5#楼工艺变电所设备及安装工程招标文件

补疑 3

项目编号：2025HAFWZ00905

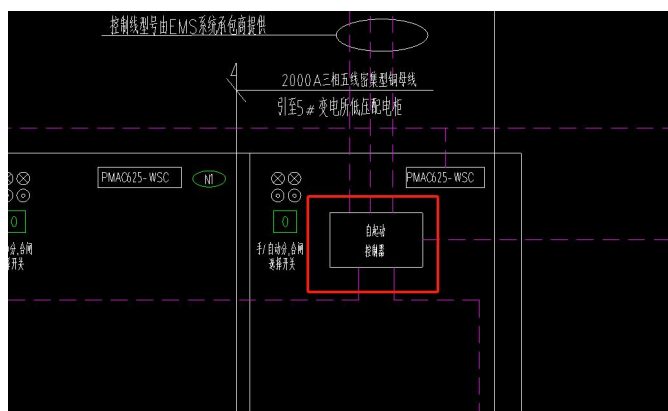
1、工程量清单中无配电房设备基础、混泥土、沟盖板等相关的内容，但图纸中均有体现，请问是否属于本标段的范围？

答：不在本次招标范围内，详见“工程量清单、最高投标限价编制补疑”。

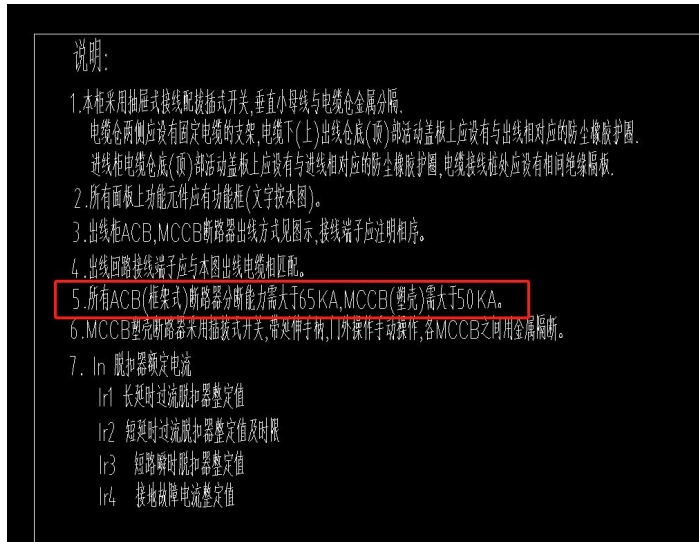
4、应急发电机电源配电系统图中的自启动控制器是否是柴发配套？

答：发电机进线柜 1FG1/2FG1 成套配置。

ABB 低压授权柜型说明

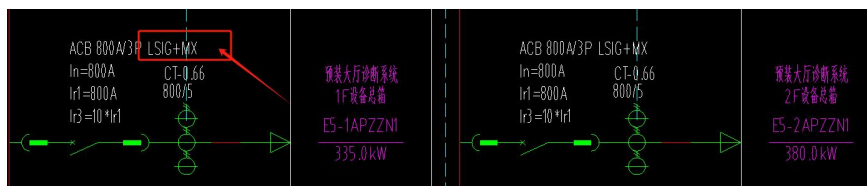
9、ABB 低压授权柜有 MNS2.0、MD-max 型号，是否两种柜型都能使用？

答：不予调整，以招标文件及技术规范书为准。

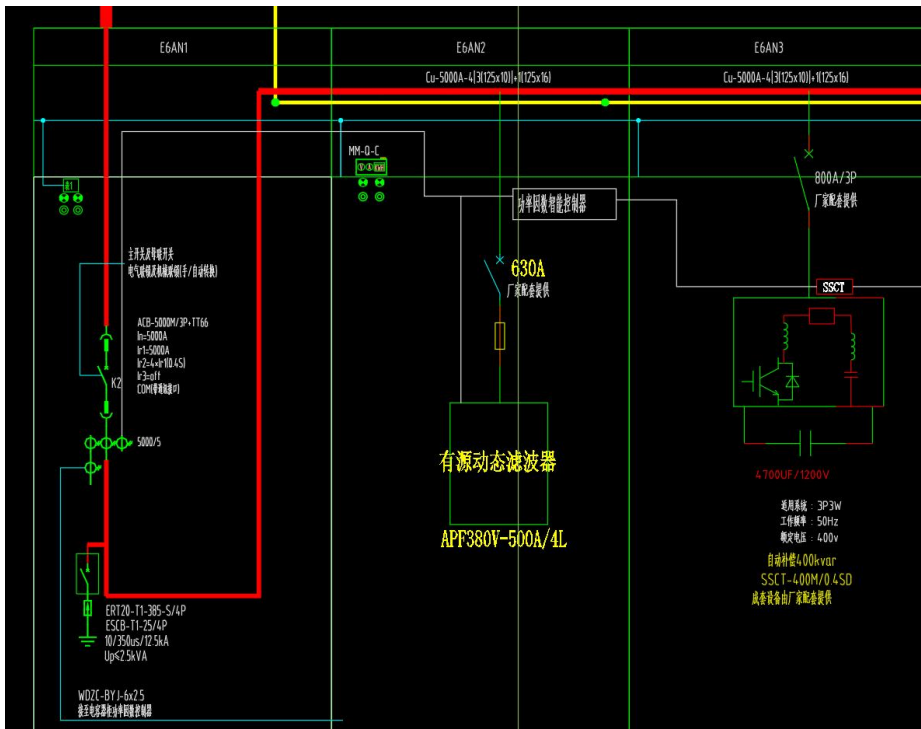
13、高压柜尺寸深度一般为 1400mm, 实际尺寸是否按实际生产确认。

答: 可以。

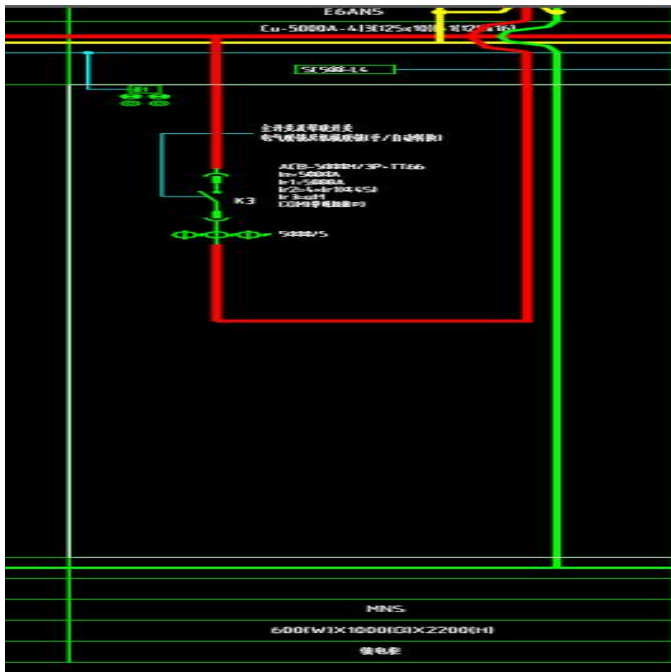
15、APF 与 SVG 电流采样信号应该需要三只电流互感器，是否按实际需要配置。有源滤波柜负载侧需要三只采样互感器，图纸上未画出。

答：按实际需求配置，投标方报价综合考虑。
